APROBACIÓN DEFINITIVA DEL PROYECTO

La Dirección General de Sostenibilidad de la Costa y del Mar, con fecha 18.2.2020, aprobó el informe de Supervisión y las Particularidades que han de regir la contratación del proyecto de “**Dragado ambiental de los sedimentos de la ría de O Burgo (A Coruña)**”, con un presupuesto base de licitación de **48.596.491,00 €**.

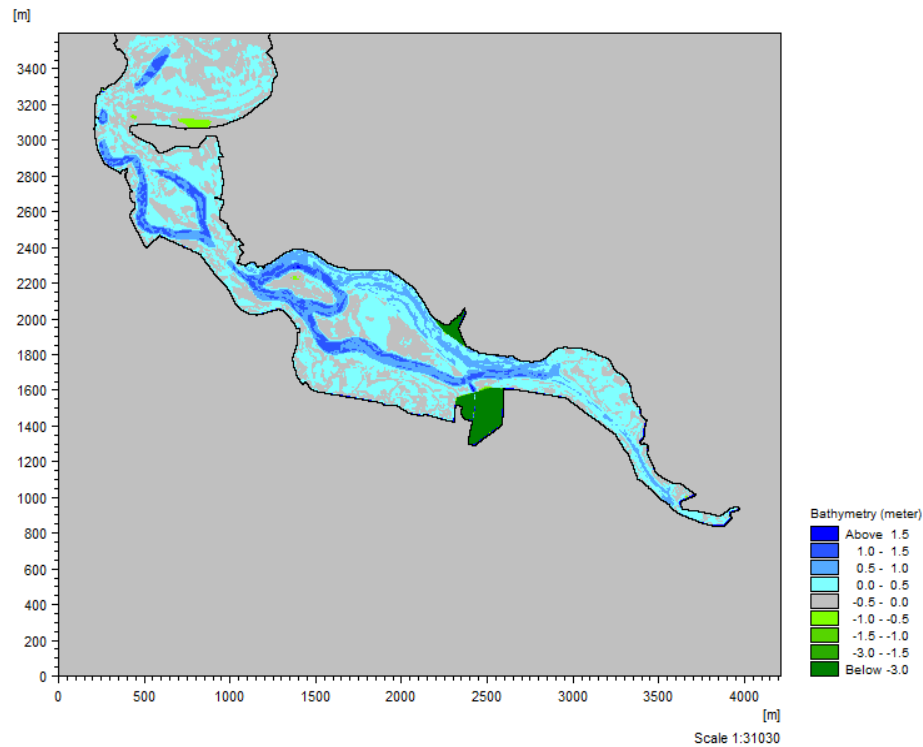
aspectos, en la salinidad de la zona, condicionando la superficie y distribución de los hábitats marismesños. Igualmente se debería haber tenido en cuenta la posible elevación del nivel de mar derivada de los procesos de cambio climático.

Por último y puesto que se van a realizar depósitos permanentes y temporales de material en la playa de Santa Cristina, además de un dragado de la zona del canal cercana, existiría un riesgo de alteración de la escasa vegetación dunar existente (se aprecia cambio batimétrico en mapa de la Figura 4.2 Anejo 4) que se cree que no ha sido adecuadamente documentado”

Con respecto a la posible influencia de la actuación sobre la salinidad de la ría de O Burgo hay que indicar que solo se produce un ligero incremento del prisma de marea del 0,2 %, por lo que no existirán variaciones significativas de la salinidad de la ría por el dragado y especialmente teniendo en cuenta que el régimen salino actual está fuertemente condicionado por el régimen pluviométrico de la cuenca. Por tanto tampoco se esperan variaciones en la distribución de hábitats marismesños por cambios en la salinidad derivados de la actuación.

En cuanto al cambio batimétrico de la zona de Santa Cristina se incluye a continuación una figura de la diferencia entre batimetrías (equivalente a la figura 4.2) pero con una escala de colores más precisa que permite verificar que las variaciones batimétricas en esta zona son muy pequeñas. Por otro lado en caso de verse alterada la vegetación dunar, muy poco relevante en esta zona, se procederá a la replantación de las especies afectadas.
